Oggetto: [ID: 6021] Procedimento di Valutazione di Impatto Ambientale ai sensi dell'art. 23 del D.Lgs. 152/2006 relativa al progetto di un impianto eolico composto da 8 aerogeneratori della potenza complessiva di 48 MW, comprensivo di un sistema di accumulo con batterie agli ioni di litio, da realizzarsi nei comuni di Mazara del Vallo (TP) e Marsala (TP) in località "Borgo Chitarra", e delle relative opere di connessione ubicate anche nei comuni di Salemi (TP), Castelvetro (TP), Santa Ninfa (TP) e Partanna (TP).

Proponente: Repower Renewable S.p.A.

Parere tecnico-istruttorio

Figura 16 Stralcio Carta beni paesaggistici inq. A (SIA.PTO.17A.1)

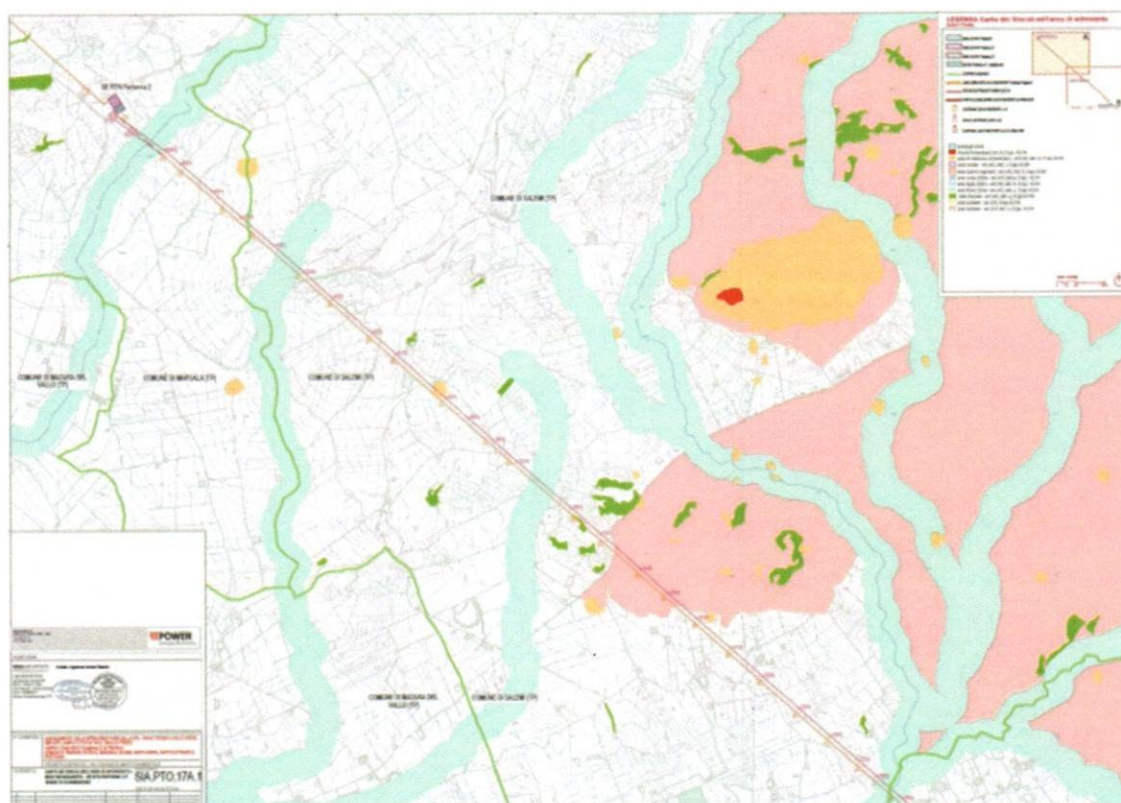
- **Torrente Iudeo**, interferenza aerea dell'elettrodotto tra i sostegni 49N e 50N;
- **Torrente Bucari**, interferenza aerea dell'elettrodotto tra i sostegni 44N e 45N;
- **Fosso Campana**, interferenza aerea dell'elettrodotto tra i sostegni 36N e 37N;
- **Torrente Mendola**, interferenza aerea dell'elettrodotto tra i sostegni 25N e 26N;
- **Fosso Besi**, interferenza aerea dell'elettrodotto tra i sostegni 18N e 20N;
- **Canale Torretta**, interferenza aerea dell'elettrodotto tra i sostegni 15N e 16N;
- **Fiume Mopione Selino**, interferenza aerea dell'elettrodotto tra i sostegni 7N e 8N e interferenza diretta del sostegno 60bis;

- **diffuse piccole porzioni di territori coperti da boschi**; in particolare distanza dalla SE di Partanna2, circa 680 m.; immediate vicinanze all'elettrodotto aereo in corrispondenza del sostegno n. 36N; interferenza diretta aerea con l'elettrodotto tra i sostegni 16N e 17N;

- **C.da Giummarella**, età greca ellenistica e età romana a circa 330 m dall'elettrodotto, sostegno 47N;
- **C.da Rampingalotto – Timpone d'Oro (Grande)**, interferenza diretta con elettrodotto e sostegno 40N;
- **C.da Vanidotti – Timpone del Gesso**, età del bronzo, elettrodotto;
- **C.da Porticato**, età bronzo tardo, elettrodotto;
- **C.da Fontana Bianca**, età greca e romana, elettrodotto;
- **Monte Porticato**, età bronzo tardo, elettrodotto;

- **C.da Porticato sottomonte**, età greca e romana, elettrodotto, a circa 60 m dal sostegno 32N;
- **Magaggiari – Torre Biggini**, età imperiale e medievale, elettrodotto
- **Magaggiari – Torre Biggini**, necropoli età bronzo antico, elettrodotto, distanza di circa 380 m. dalla SE di Partanna;

- **Uliveti del crinale di monte Porticato**, interferenza diretta dell'elettrodotto tra i sostegni 32N e 35N per circa 870 m. e interferenza diretta dei sostegni n. 33N e 34N;
- **Uliveti**, interferenza diretta dell'elettrodotto tra i sostegni n. 4N e 6N per circa 500 m. e interferenza diretta del sostegno n. 5N;
- **Uliveto di Castelvetrano**, a circa 150 m dalla SE Partanna e a circa 440 m. dall'elettrodotto;

Figura 6 – Stralcio Elaborato "Ubicazione degli impianti eolici e fotovoltaici esistenti, autorizzati o in iter autorizzativo" (int.MIBACT.01.0)

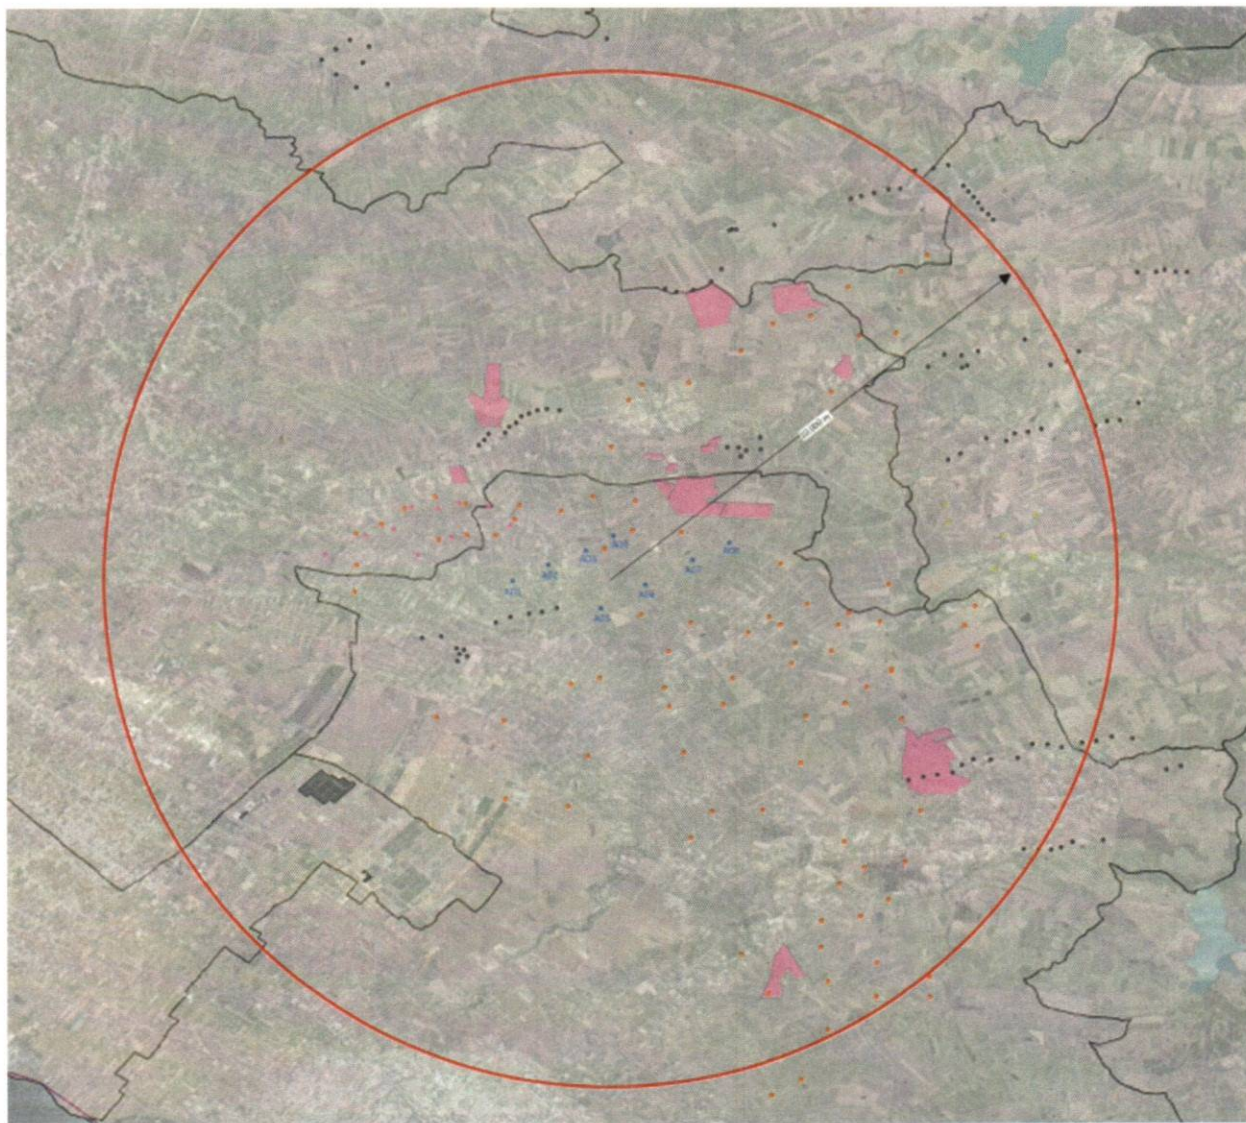
CONSIDERATO E VALUTATO che nell'area direttamente interessata dall'impianto proposto si è riscontrato un importante affollamento di impianti in fase di valutazione a livello statale, in alcuni casi con la sovrapposizione di aerogeneratori o la loro ubicazione nelle immediate vicinanze, riferiti a differenti proponenti e in particolare:

- Enel Green Power Solar Energy S.r.l - "Trapani 3" - ID 5752 – sovrapposizione
- VGE03 srl, - Parco Eolico Chelbi - ID 6164 - sovrapposizione
- Enel Green Power Solar Energy S.r.l - "Trapani 2" - ID 5754
- ITW Mazara S.r.l.- ID 5720
- Messinello Wind S.r.l. - C.da Messinello - ID 5749
- Edison Rinnovabile - Mazara-Calamita - ID 8053
- GRV Wind Sicilia 2 – Marsala - ID 7758
- Geremo S.r.l. – Mazara del Vallo - ID 9718
- Wind Guarine Fardella Srl. – Guarine Fardelle – Trapani – ID 8232;

Figura 7 - SIA - Quadro di riferimento Ambientale - PD.A.SIA03

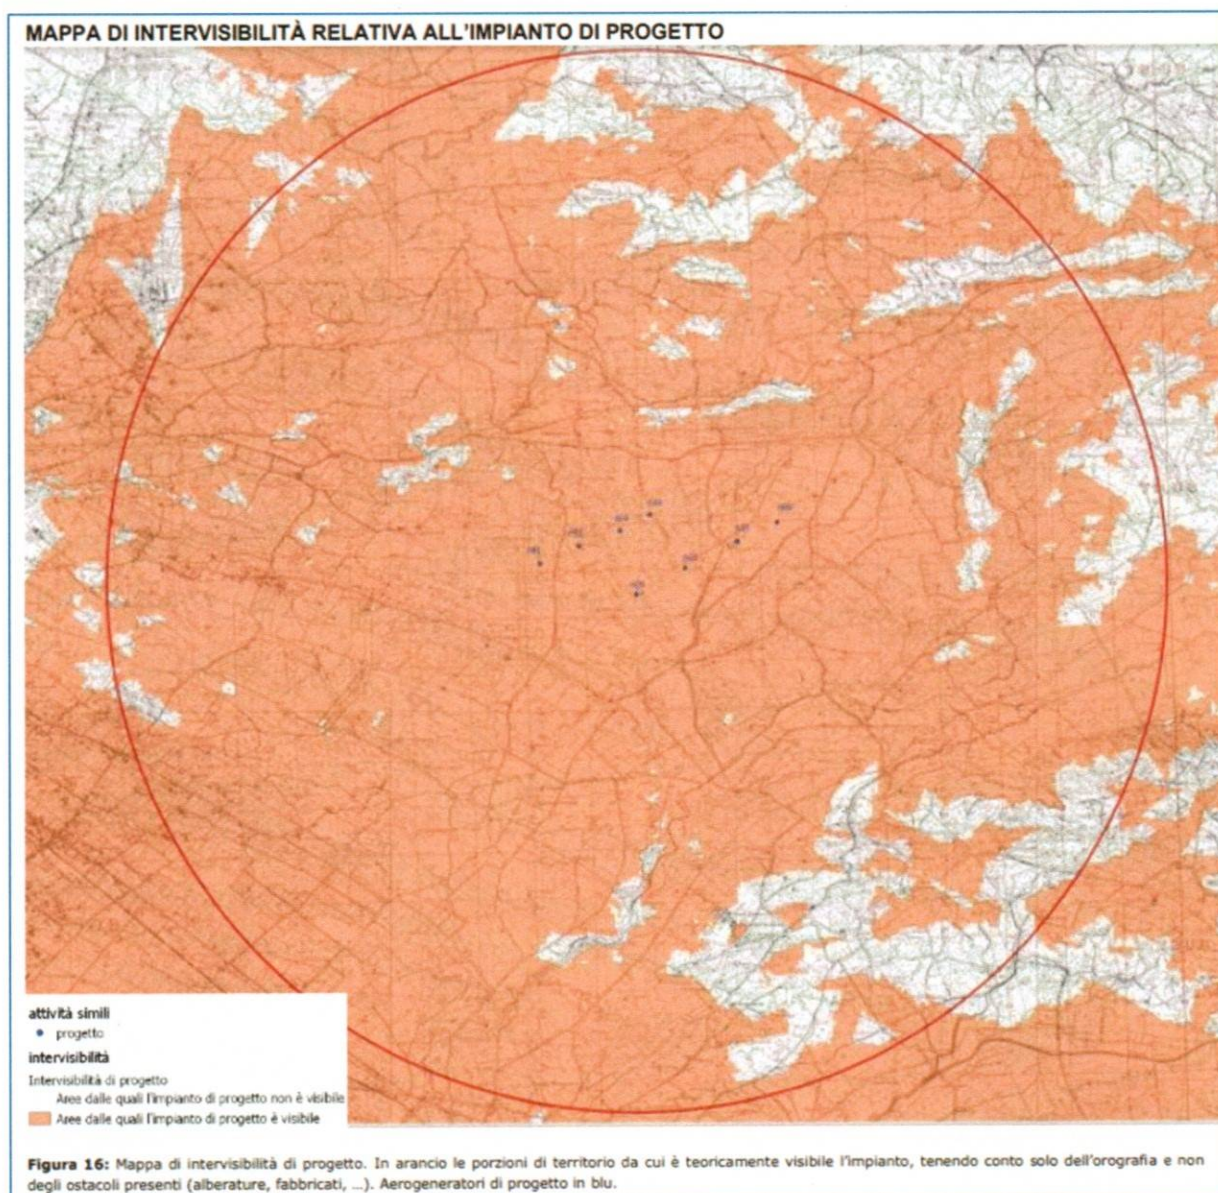
CONSIDERATO che, nell'ambito dell'analisi percettiva dell'impianto eolico proposto, è emerso che l'intervento si colloca in un “paesaggio ampio e dalle grandi visuali”, con la presenza di altri aerogeneratori e che l'impianto di progetto, come meglio evidenziato dalla “mappa dell'intervisibilità”, risulta teoricamente visibile da molti areali sensibili appartenenti al patrimonio culturale e caratterizzanti il paesaggio identitario locale;

*Figura 11 - Sequenza FOTO: stato di fatto – stato di progetto – stato di progetto con altri progetti in valutazione da Baglio Perronello
- Stralcio Elaborato INT.MIBACT.02.0*

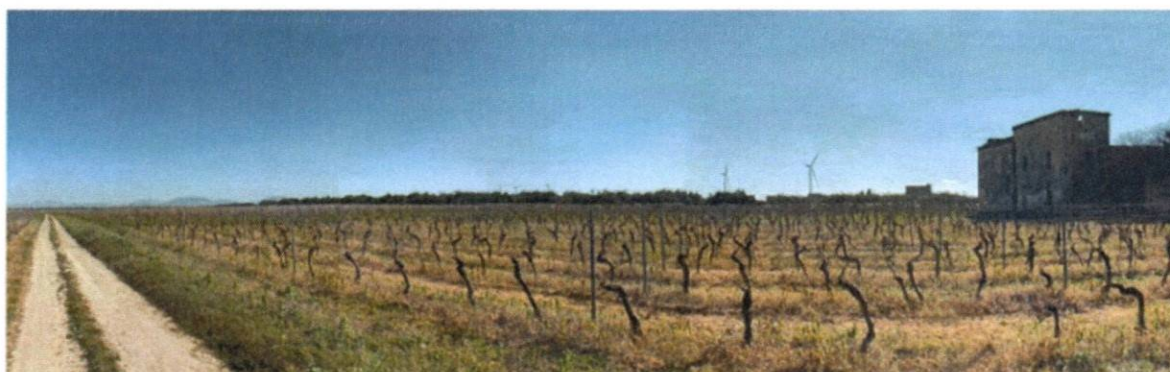
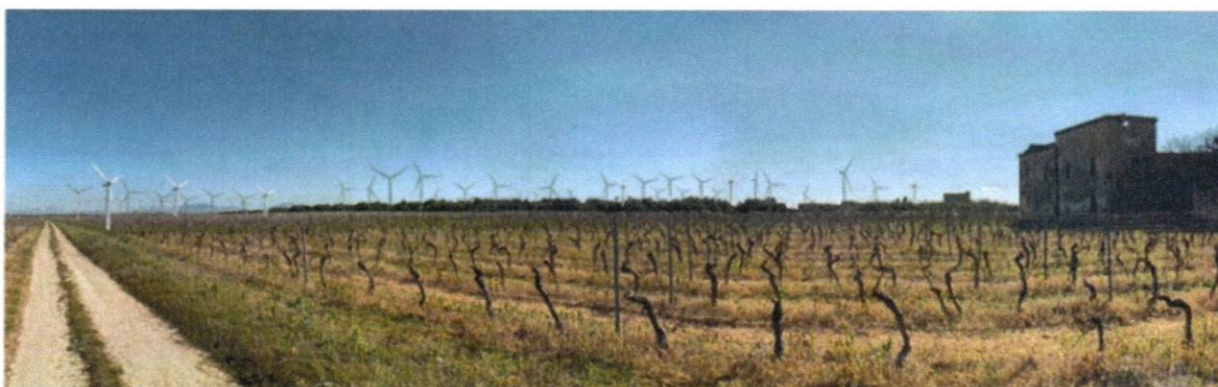
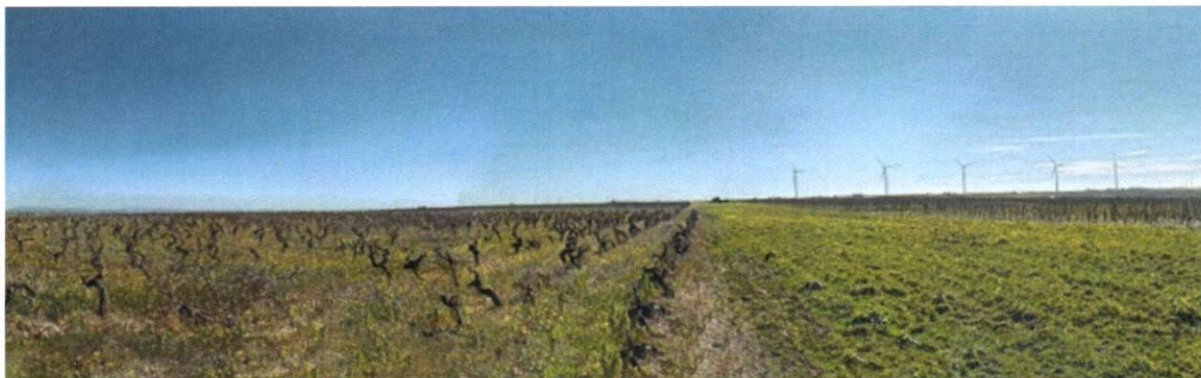
CONSIDERATO E VALUTATO che, con riferimento agli aspetti percettivi e ai punti sensibili utilizzati dal proponente per la valutazione dell'impatto percettivo dell'impianto, l'impatto visivo degli aerogeneratori di progetto sulle matrici paesaggistiche del sito, dai fotoinserti prodotti dal proponente, risulta molto più rilevante se valutato con la presenza degli aerogeneratori previsti dai progetti in fase di valutazione e/o autorizzazione al punto di generare un "effetto di eccessivo affollamento", contrariamente a quanto affermato da proponente nelle valutazioni fatte sul SIA – e sul Quadro di riferimento ambientale;
